Dotyczy warunków technicznych nr TD/OCZ/OME/K/WT/TK/92/2023 z dnia 09.10.2023 - Przebudowa ul. Majdanek w Lublińcu

rys. nr 1

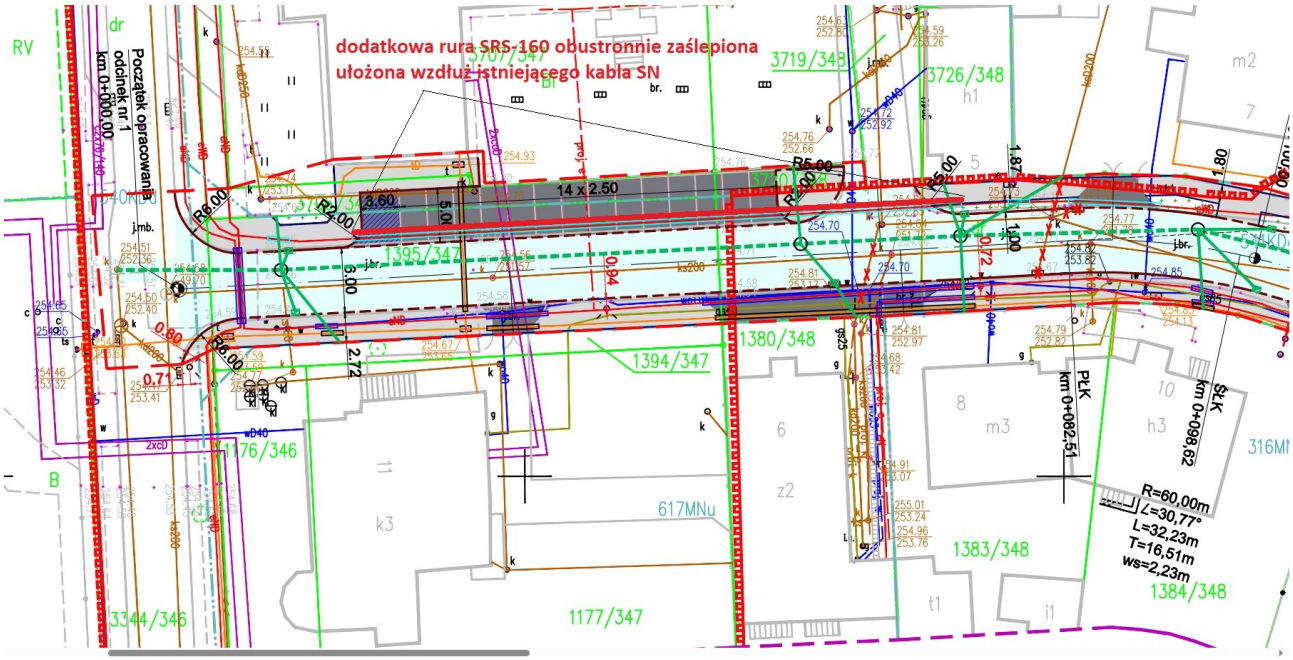
W odpowiedzi na zgłoszenie o treści jak w załączeniu, informuję że wyrażamy zgodę na zabezpieczenie istniejącego kabla SN przebiegającego pod projektowanym parkingiem rurą dwudzielną. Dodatkowo należy wzdłuż tego kabla ułożyć dodatkową rurę osłonową typu SRS-160 obustronnie zaślepioną jak pokazano na rysunku (rys. nr 1 w załączeniu).
